Bilag 8 – Henvendelser modtaget i den supplerende høringsperiode

Fra: TMFKP BU
Sendt: 2. december 2016 15:47
Til: TMFKP BU CBP Byplankontorerne
Emne: VS: Høringssvar: Ved Amagerbanen Syd - supplerende høring (2016-0417321).
Afsender: Grith Pontoppidan

Høringssvar - Ved Amagerbanen Syd - forslag til lokalplan

Kort udsnit fra juni måned 2016 sent til forvaltningen i forbindelse med kommuneplanhøring om grundens fremtid.

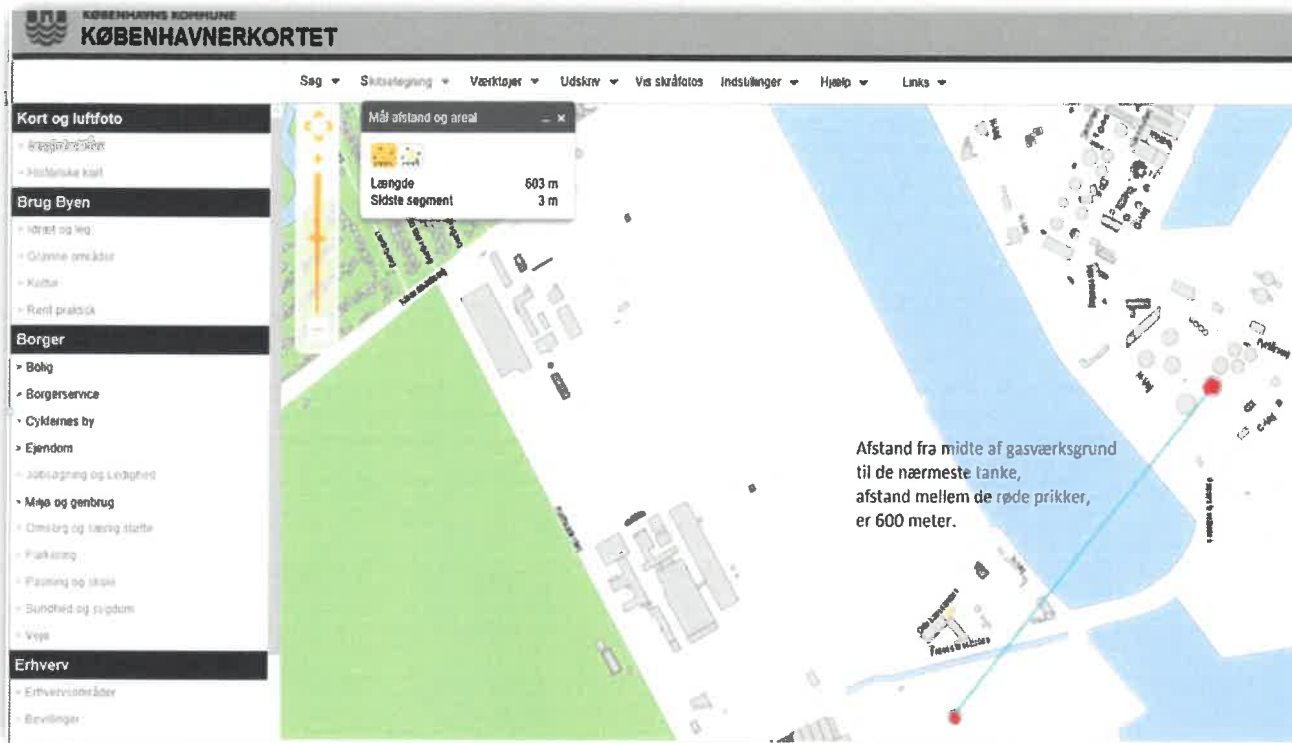
- 1) Trods tidligere indsigelse er der fortsat ikke sat plads af til en skole. Det betyder, at de nuværende lokalplaner for området og den netop offentliggjorte høring om det nordligere liggende område kun efterlader Sundby Gasværks grunden som mulig skoleplacering - det er håbløs planlægning og hasard med børnenes sikkerhed. Sprængfarlig planlægning - se bilag vedhæftet denne indsigelse.
- 2) den nærliggende Kløvermark kan ikke opsuge flere borgeres fritidsaktivitet. Lokalplan området skal være "selvforsynende" med arealer til klub og fritidsaktiviteter.

Siden juni måned 2016 har hverken Økonomiforvaltningen på kommuneplansniveau eller

Teknik og Miljøforvaltningen på lokalplansniveau anviser alternativer til anden beliggenhed.

Det er begge forvaltninger og deres ansvarlige borgmestre, samt politikerne i de tilhørende udvalg, ganske bekendt, at der ikke er anvist nogen alternativer i de tilstødende områder, hvor der nu er høring om lokalplaner.
